Barrierefreies Planen und Bauen in Wien

Jour-Fixe vom 07. März 2018

AKTENVERMERK

über das am Mittwoch, 07. März 2018 geführte 29. Jour Fixe – Barrierefreies Planen und Bauen in Wien.

Einläufige gerade Treppe

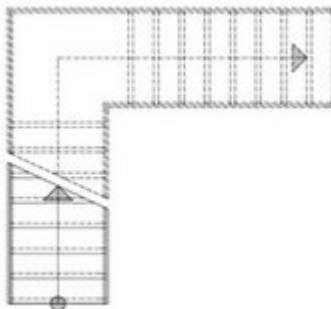
In den „Erläuternden Bemerkungen OIB-RL 4“ wird zu diesem Punkt bemerkt, dass im Falle geradläufiger Treppen eine lichte Treppenlaufbreite von 1,00 m und bei Treppen mit gekrümmter Lauflinie eine lichte Treppenlaufbreite von 1,10 m ausreichend ist.

Dies ist in sofern unrichtig, da auch bei geradläufigen Treppen ein Richtungswechsel gegeben sein kann und aus kinematischen Überlegungen, wie eben auch bei Treppen mit gekrümmter Lauflinie, eine lichte Treppenlaufbreite von mindestens 1,10 m erforderlich ist.

Eine Überarbeitung des erläuternden Textes zu Pkt. der 2.4.2 OIB-RL 4 erscheint daher jedenfalls erforderlich. Hr. Koll. Schlossnickel wird die Angelegenheit im SV-Beirat der OIB-RL 4 thematisieren.

Abb. 1

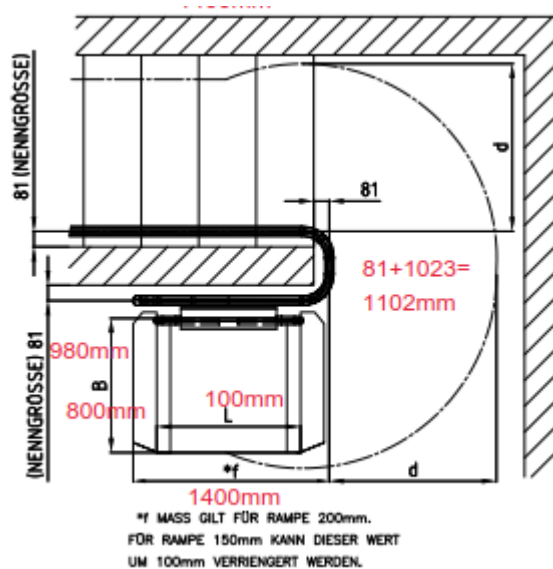
Datenblättern eines Treppenschrägaufzuges mit Rollstuhlplattform (Standardausführung mit 100 cm Plattformlänge und 80 cm Plattformbreite) zeigen, dass auch eine Mindestbreite von 110 cm sehr eng bemessen ist (Abb. 1).

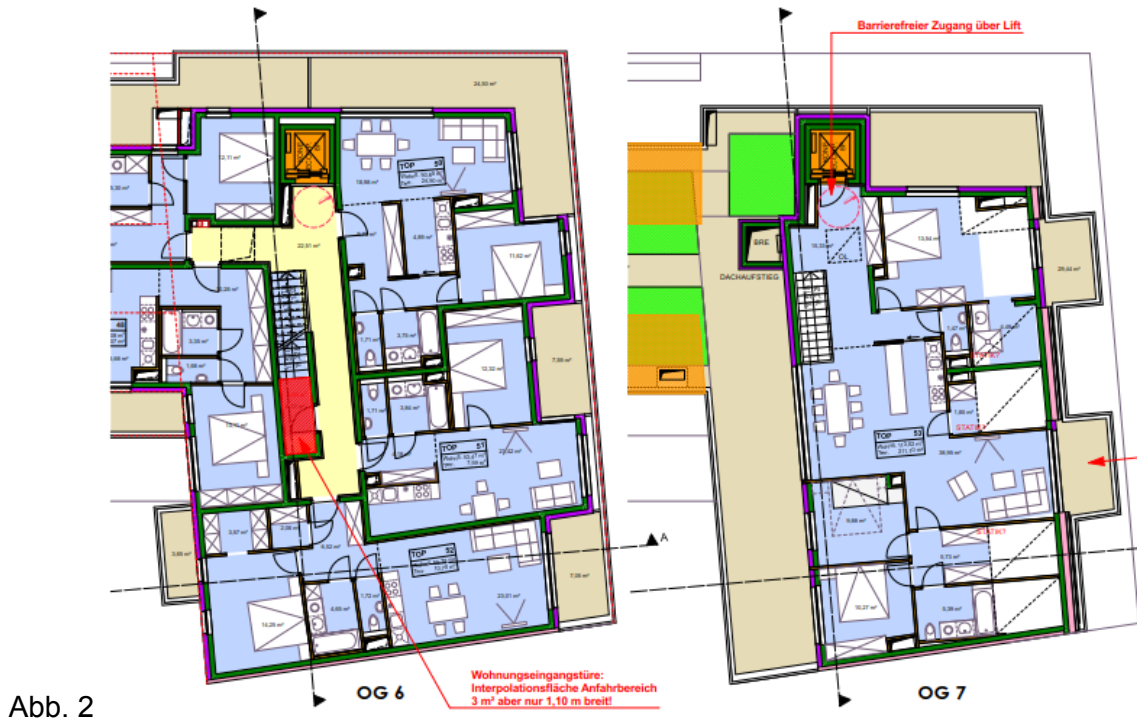
Kann bei Stichgängen vor Türen zu Allgemeinbereichen (z.B. Gemeinschaftsräumen), wenn eine Gangverbreiterung zur Herstellung des Anfahrbereiches nicht möglich ist, im Sinne einer gleichwertigen Lösung ein automatischer Türöffner im Vorhinein vorgesehen werden?

Kann bei Stichgängen vor Türen zu Wohnungen, wenn eine Gangverbreiterung zur Herstellung des Anfahrbereiches nicht möglich ist, eine Leerverrohrung für einen automatischen Türöffner vorgesehen werden?

Ja, ein automatischer Türöffner ist eine gleichwertige Lösung im Sinne des § 2 WBTV. Die Funktionalität für das Öffnen, Schließen und Versperren (z.B. mittels Motorschloss) der Tür muss nachweislich gewährleistet sein. Das bloße Herstellen einer Leerverrohrung für einen automatischen Türöffner bei solchen Türen stellt allerdings keine gleichwertige Lösung im Sinne des § 2 WBTV dar und ist daher nicht zulässig.

Ja, da die Wohnungseingangstür der Wohnung zuzuordnen ist, gilt auch für die Wohnungseingangstür die barrierefreie Anpassbarkeit im Sinne des OIB Richtlinie 4 Pkt. 7.4.2 Ausgabe 2015. Durch das Vorsehen einer Leerverrohrung ist eine barrierefreie Anpassung ohne erheblichen Aufwand möglich. Das spätere Installieren eines automatischen Türöffners in die Leerverrohrung ist eine gleichwertige Lösung im Sinne des § 2 WBTV. Für das bloße Herstellen der Leerverrohrung ist die Anwendung des § 2 WBTV jedoch nicht erforderlich.
